**PREVOST**

**BULLETIN DE GARANTIE**

**BG15-39**

DATE :	OCTOBRE 2015	SECTION : 18 - CHASSIS
EXPIRATION:	OCTOBRE 2017	
SUJET :	Amélioration de l'ouverture de porte H3 VIP

Fig.1

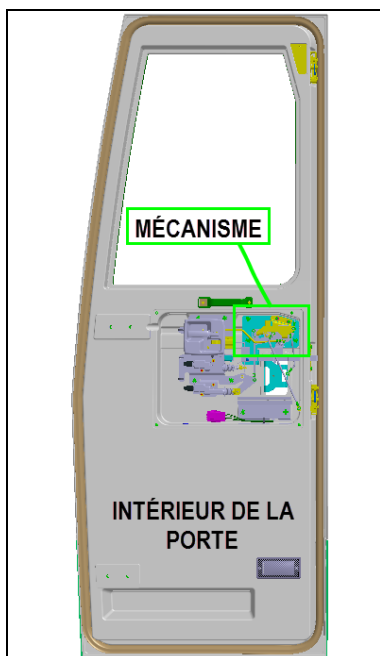
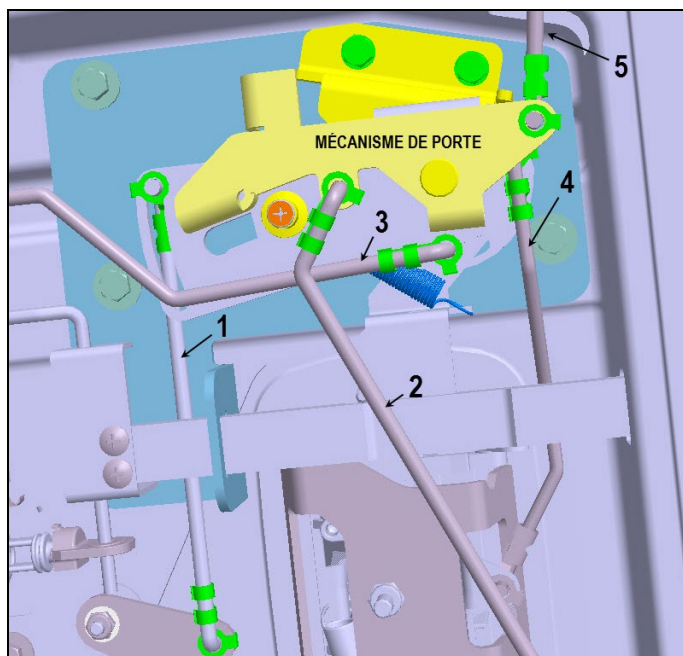
Sur les véhicules visés par ce bulletin, il est possible que le mécanisme du loquet de la porte d'entrée ne fonctionne pas correctement, empêchant l'ouverture normale de la porte.

Pour prévenir cette situation, un mécanisme amélioré ainsi qu'une tige d'activation renforcée seront installés sans frais.

1. Retirer le panneau intérieur de la porte (cette opération varie en fonction de la configuration du véhicule).
2. Localiser le mécanisme du loquet et ses cinq tiges actuatrices (voir image ci-dessous Fig.1 et 2).

3. Déconnecter les tiges # 2, 3, 4 et 5 identifiées ci-dessus de la portion mécanisme seulement.

Fig.7

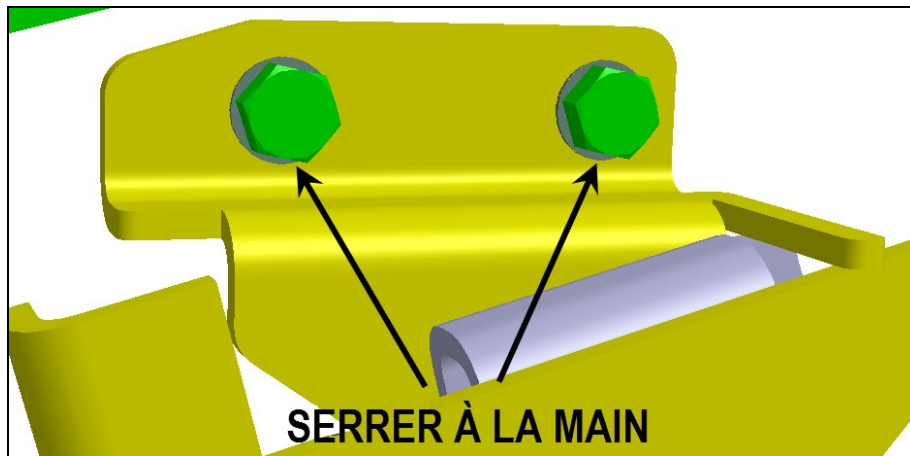
8. Retirer complètement les deux vis hexagonales du mécanisme.
9. Installer et serrer à la main le nouveau mécanisme (Fig.7).

Fig.12

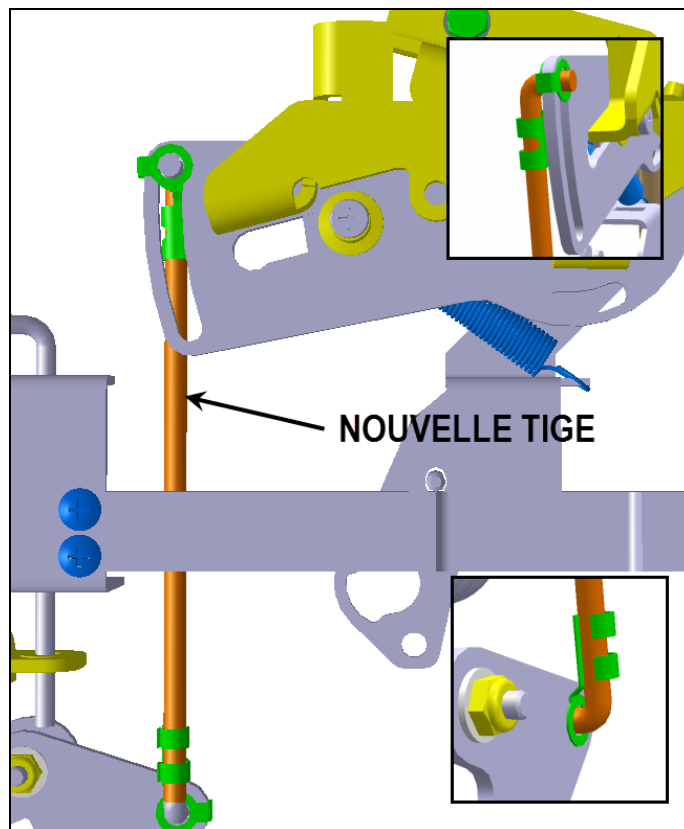
12. Installer la nouvelle tige actuatrice verticale (Fig.12).
